雲林離島式基礎工業區開發計畫施工期間環境監測 107 年第 2 季報告
雲林縣環保局審查意見答覆對照表

雲林離島式基礎工業區開發計畫施工期間環境監測107年第2季報告
環保署審查意見答覆對照表

雲林離島式基礎工業區開發計畫施工期間環境監測 107 年第 2 季報告
海洋委員會海洋保育署審查意見答覆對照表

雲林離島式基礎工業區開發計畫施工期間環境監測 107 年第 3 季報告
工業局工業區組審查意見答覆對照表

圖 1.4.9-1 海域現場調查範圍及測址位置圖

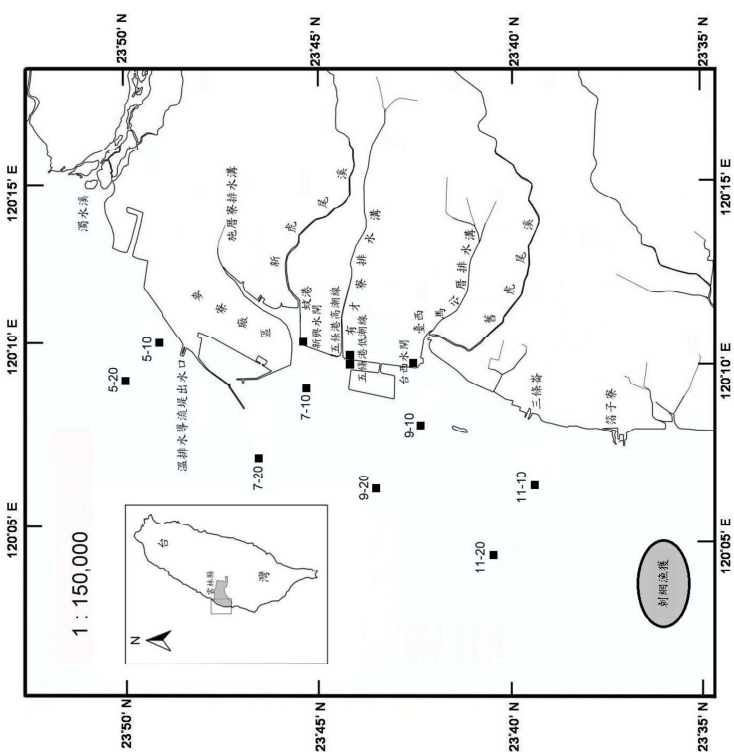
審 查 意 見	意 見 答 覆
一	依報告中國1.4-6及圖1.4-9-1之測線7位謝謝指教，海域生態調查二十多年下來海床置海域水質及海域生態兩者並不相同，深度並非固定，為維持相同點位測點7-10和其次海域生態之測點(7-10、7-20)為10米(圖岸遠近之意，且因海域生態調查執行拖網時1.4-6等深線)之敘述不符，請補充說明前1.4-6等深線之敘述不符，請補充說明前1.4-9-1所示。	
二	依報告第3-115頁，參察溫排水只針對水謝謝委員之建議。然而，本計畫於海上實際溫限制符合規定，然依放流水標準，除量測之點位為導流堤出水口附近表水水溫，排放口水溫≤42℃外，尚有溫差需符合≤4℃(離排放口500公尺)，故除水溫之規定外，仍請就本季各測站水溫，補充說明是否符合放流水標準之溫差規定。	
三	第2-55頁海域斷面水溫範圍及第2-59頁新興區潮間帶區導電度，其報告文字敘述與檢驗報告表格(附錄)資料不符，請查明釐清後更正。	謝謝委員指教，已檢查確認報告文字敘述與檢驗報告表格。
四	第2-69頁及第2-81頁，107年新興區潮間帶水質之新虎尾溪N1及舊虎尾溪N5，其含量有往上偏高之趨勢，請研析並說明可能原因為何？	謝謝委員指教，經查此季之數值尚落於歷年皆測範圍，新虎尾溪N1及舊虎尾溪N5鎳含量分別為0.0097及0.0099 mg/L，遠低於甲類海域水質六價鎳標準(≤0.05 mg/L)。
五	第2-63頁所敘，新興區潮間帶水質位於內陸排水與海域斷面之交接處，因受內陸畜牧及家庭廢水影響，水質較海域斷面略差，建議除仍應持續進行監測外，應盡可能提出相關可行因應處理方案，以避免該區域水質持續惡化。	謝謝委員建議。由數據顯示河川排水的陸源性污染，於出海口因與海水混和稀釋作用，RPI的指數有降低之趨勢，因此保持海水交換的指數有降低之趨勢，故建議定期調查河口周遭與河道淤積之變化，並適時進行疏浚工程，以利內陸污染有效擴散與近海交換。針對雲林縣有機污染之源頭分別為生活污水與畜牧廢水，建議可實施之作法為提高雲林縣上游鄉鎮的建築物污水處理設施、污水下水道接管率以及建立公共污水處理廠，有效降低排放污染量。而在畜牧廢水方面因應對策可參照雲林縣政府採取之3項水質保護措施為：(1)汙染源勘查重罰；(2)強化畜牧業者對廢水處理設施操作能力及熟稔法令政策；(3)極推動沼渣沼液農地肥分使用源頭減量措施；期能有效降低陸域水質之污染排放量。同時於各流域的重要區段設置水質自動監測站記錄水質變化，讓污染排放無所遁形，隨時被嚴密監

圖 2.9-1 新興區潮間帶水質歷次調查結果

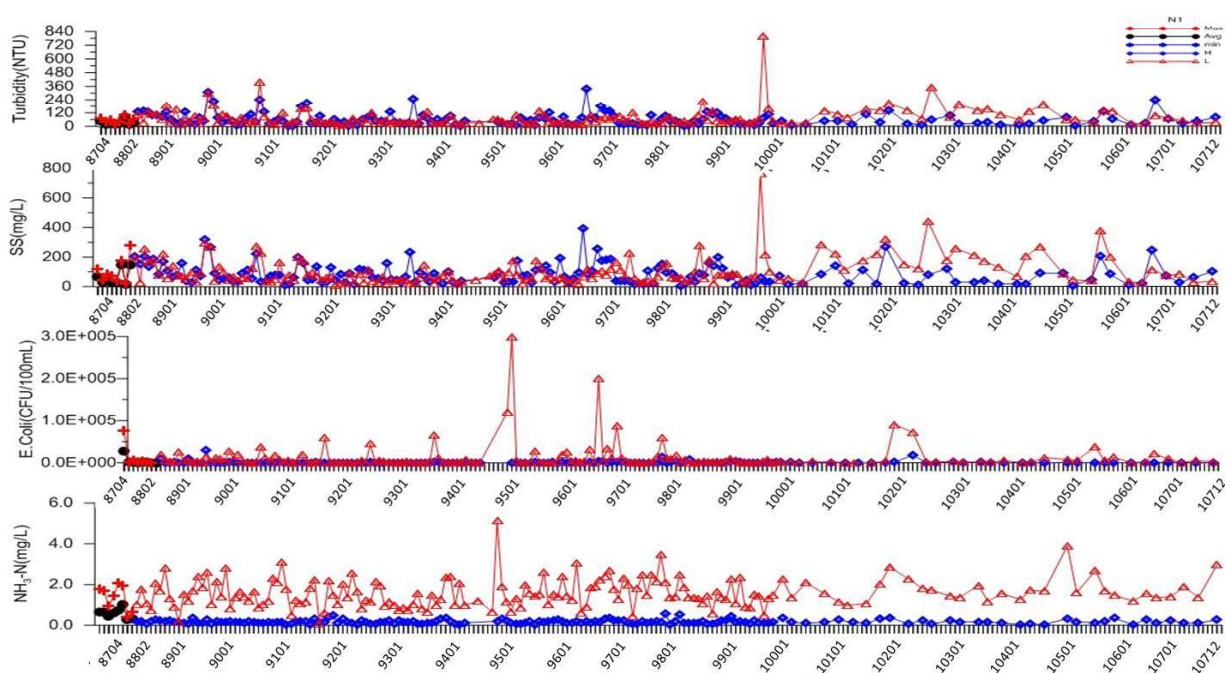
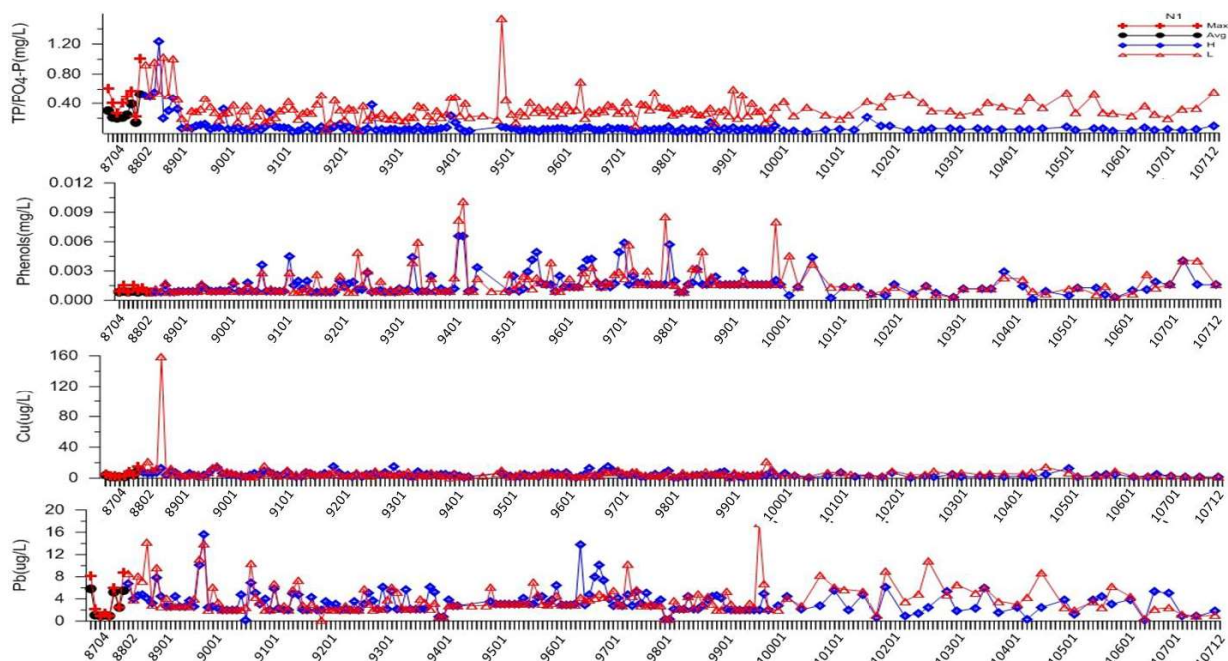
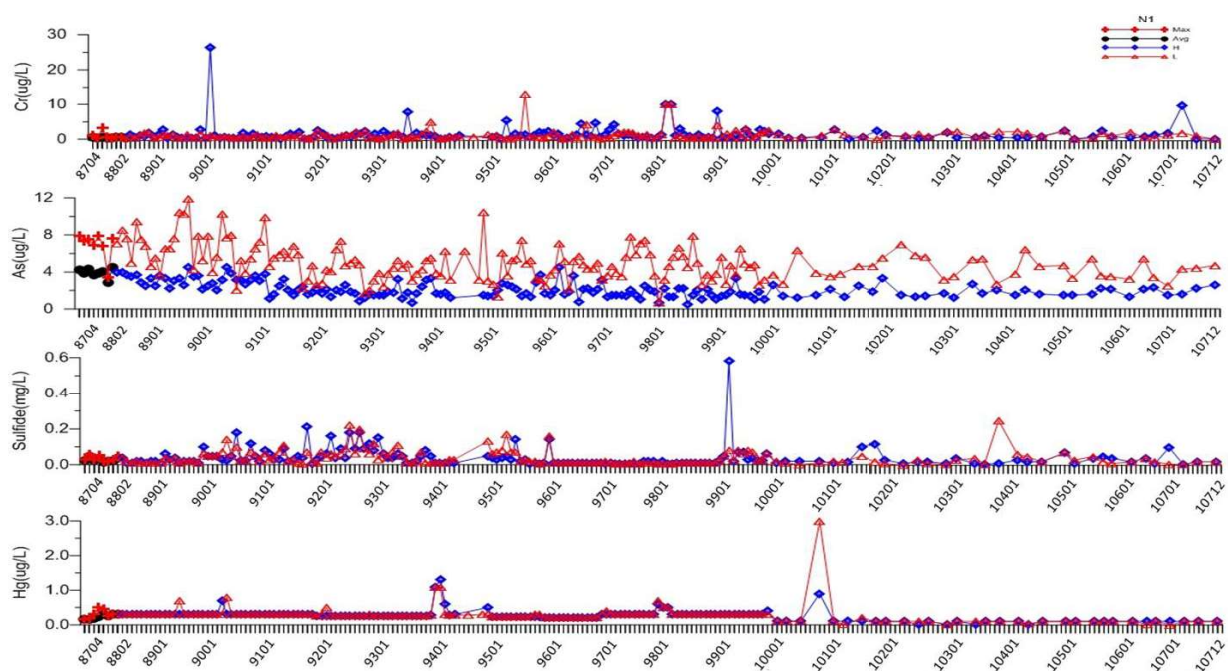
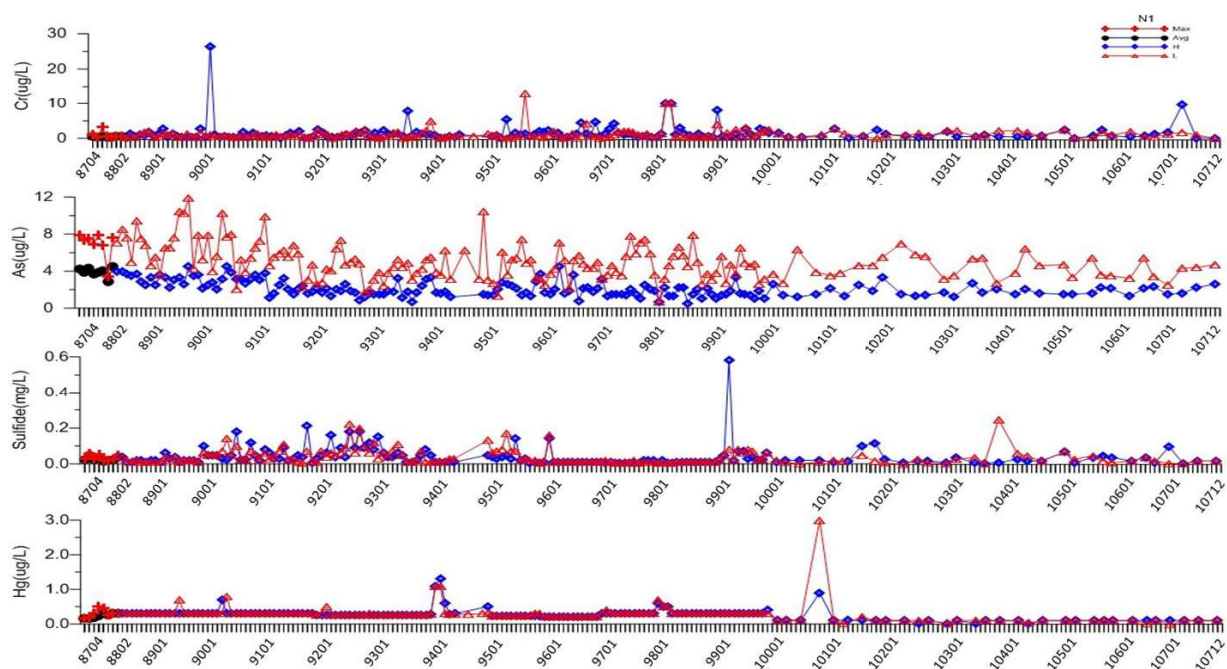
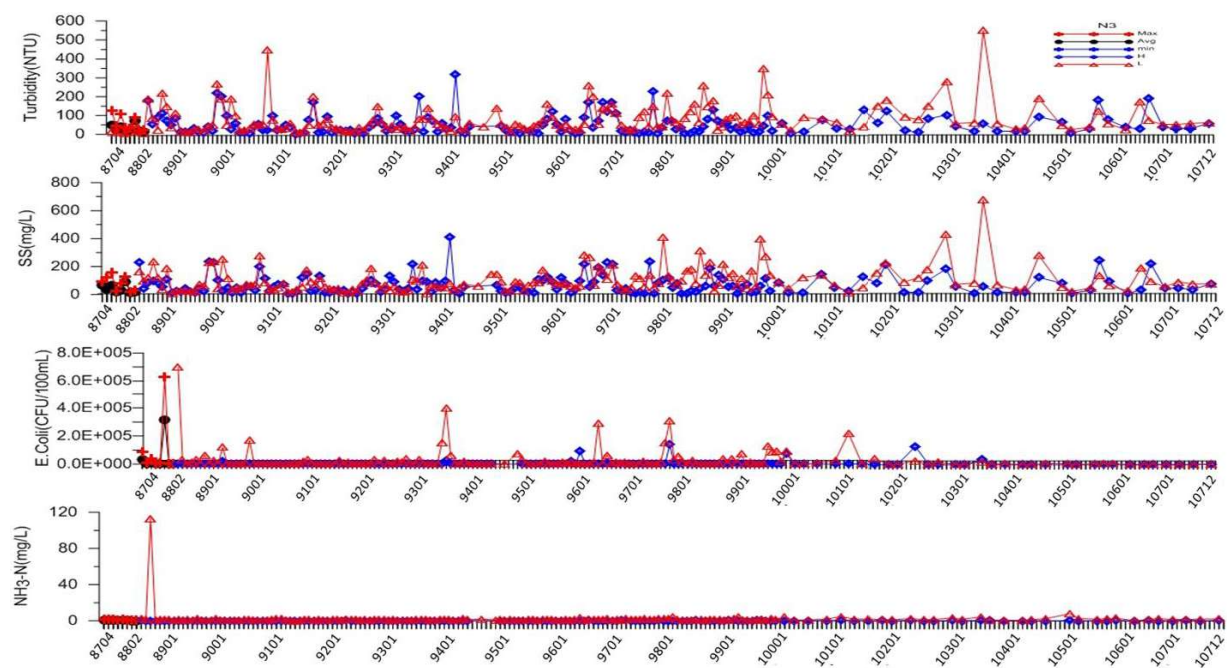
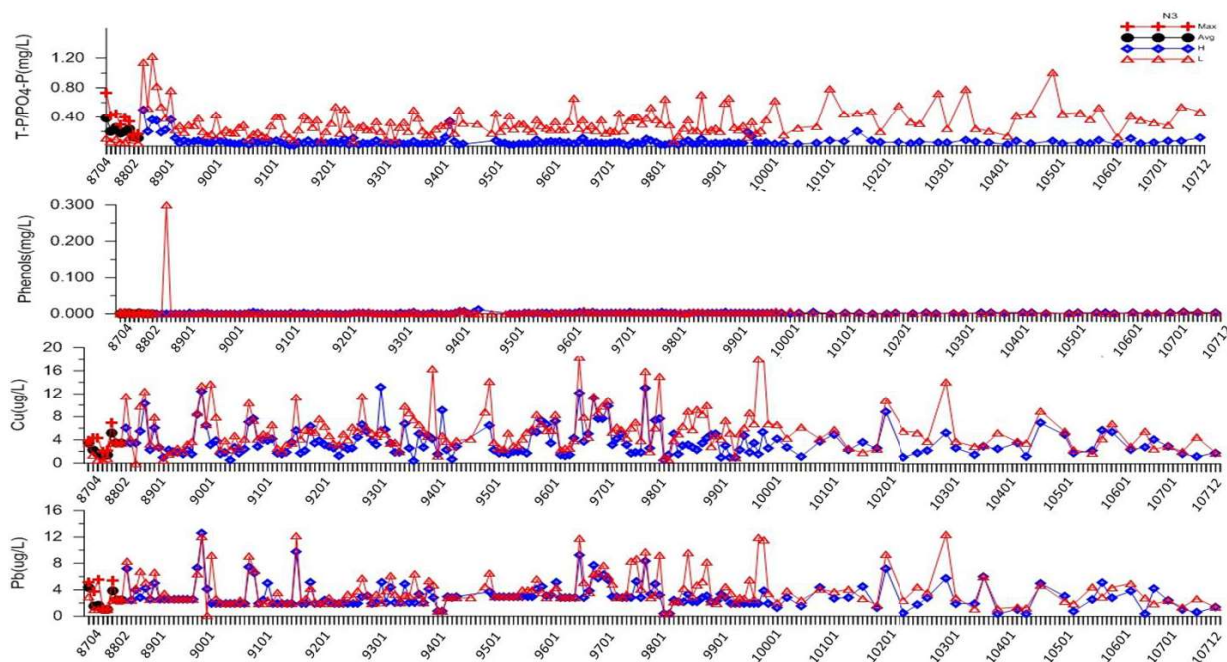
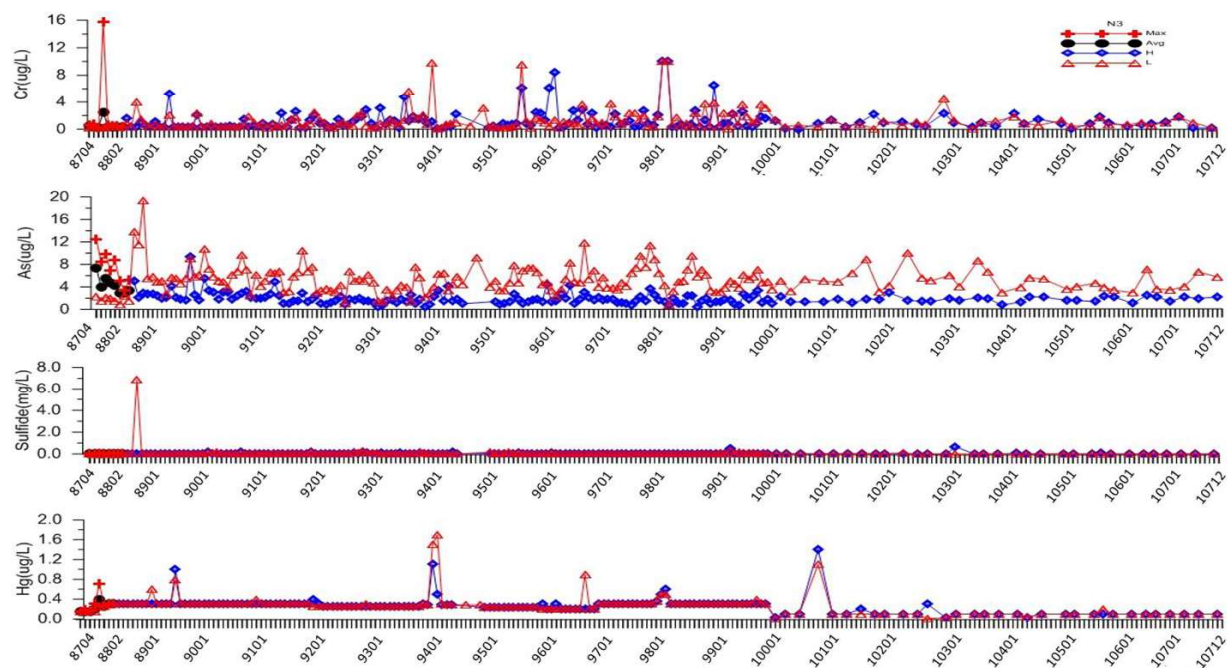
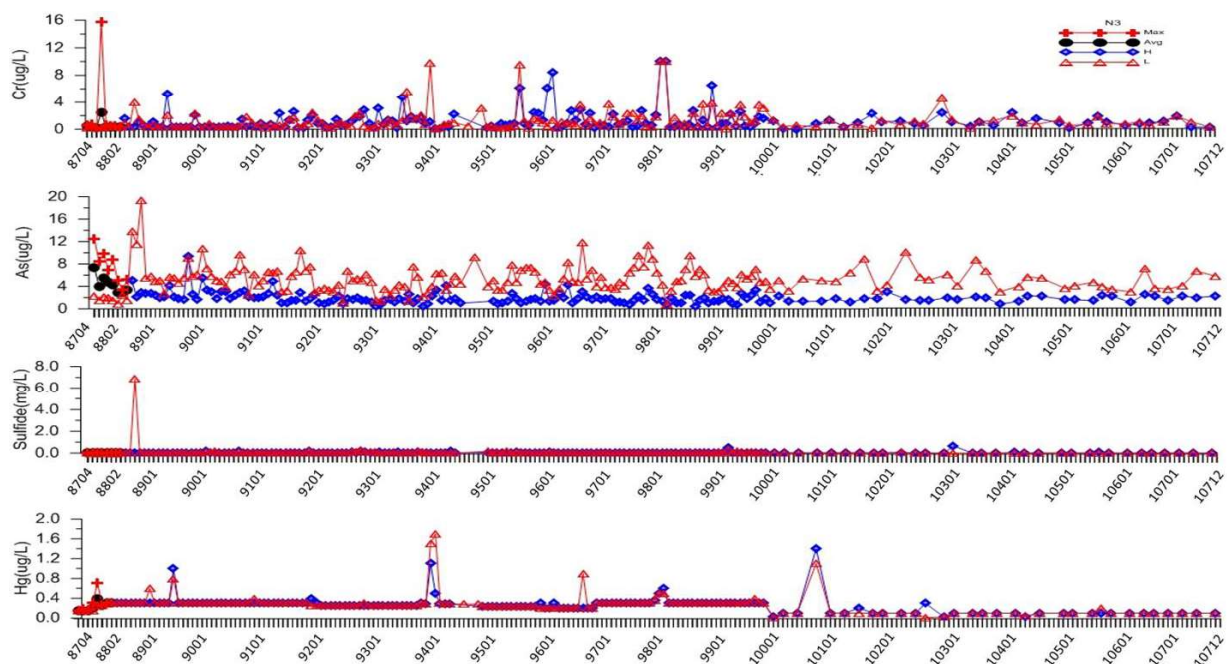
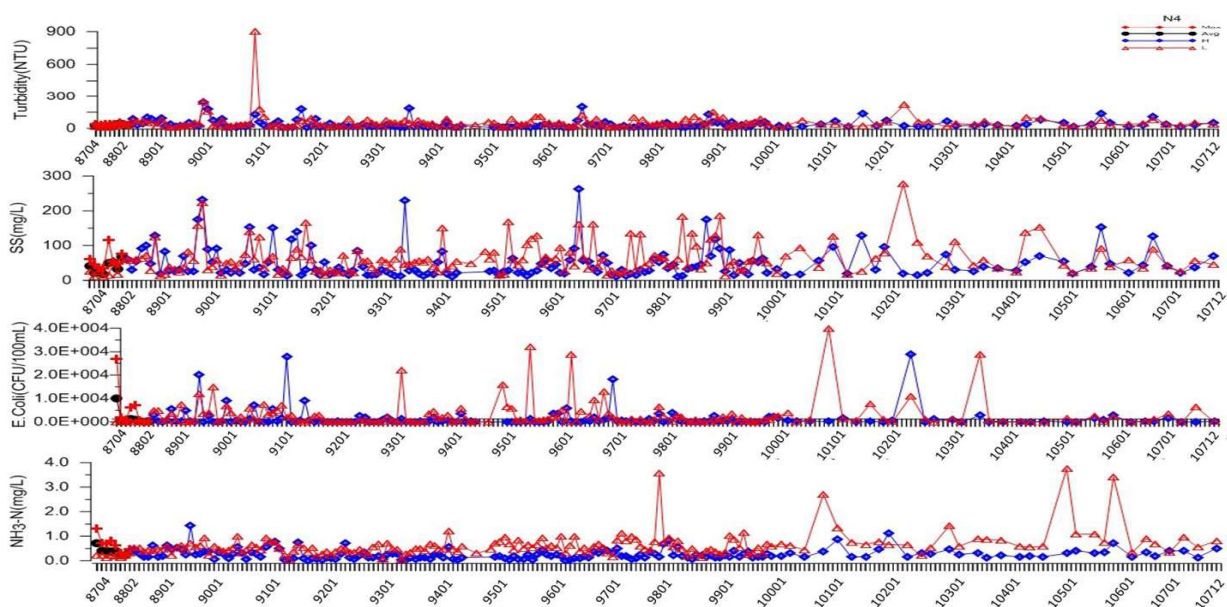
審 查 意 見	意 見 答 覆
一	經查本報告中有關監測項目、監測地點及內容探述均屬合宜，合先敘明。	
二	經查本報告書2.9節海域水質(P2-57頁)中說明，其中以新虎尾溪出海口NI測站之氮氣濃度超出標準逾9.87倍，但並未於3.1.9節詳述本季海域水質監測之氮氣異常狀況及處理情形，建請補充說明並分析可能造成之原因及因應對策。	謝謝指教。已補充說明於季報P2-59，說明如下： 1.整體而言本季新虎尾溪出海口NI水質品質相對較差。主要係受內陸畜牧廢水及家庭污水影響，水質較海域相對略差。 2.新虎尾溪出海口NI測站之氮氣濃度超出標準情形說明於2.9節(2.新興區潮間帶區)。本季新興區潮間帶區水質項目與107年第三季(7-9月)監測相比，各樣點未能符合甲類水體水質標準之比例略有升高，本季大腸桿菌群不合格率為50%，而磷與氮氣濃度的不合格率分別為100%與75%，新虎尾溪出海口NI測站之氮氣高於甲類水體水質標準近9.87倍，整體水質品質相對較差。 3.整體而言，新興區潮間帶水質位於內陸排水與海域斷面之交界區，因多受內陸畜牧廢水及家庭污水影響，水質較海域斷面略差。由歷次調查可知，漲潮時潮間帶水質受到外海海水稀釋陸源污染物而使得水質普遍多優於退潮期間。由數據顯示河川排水的陸源性污染，於出海口因與海水混合稀釋作用，RPI的指數有降低之趨勢，因此保持海水交換的流通性極為重要，故建議應定期調查河口周遭與河道淤積之變化，並適時進行疏浚工程，以利內陸污染有效擴散與近海交換。
三	P2-112至2-113、2-134頁皆無法辨識請其表格式圖表，擬格式錯誤，建請釐清修正。	P2-112至2-113、2-134頁已修正P2-112至P2-113、P2-134之格式。
四	圖2.9-1(P2-63至2-78頁)橫軸之數值無法清楚辨識，建請修正。	圖2.9-1(P2-63至2-78頁)橫軸之數值無法清楚辨識，建請修正。
五	P3-50至3-52頁，有關表3.1.7-1、3.1.7-2及3.1.7-3溪流(橋)污染情形，格式錯誤且不	詳參本文第2.9節之P2-63至P2-78。 謝謝指正。已修正表3.1.7-1、3.1.7-2及3.1.7-3溪流(橋)污染情形，請詳參本文第3.1.7節

本季新興區潮間帶區水質項目與 107 年第三季(7~9 月)監測相比，各樣點未能符合甲類水體水質標準之比例略有升高，本季大腸桿菌群不合格率為 50%，而磷與氨氮濃度的不合格率分別為 100%與 75%，新虎尾溪出海口 N1 測站之氨氮高於甲類水體水質標準近 9.87 倍，整體水質品質相對較差。重金屬方面，於漲、退潮期，多能符合國內「保護人體健康相關環境水質基準」，未來將持續監測以掌握此區域水質變動情形。
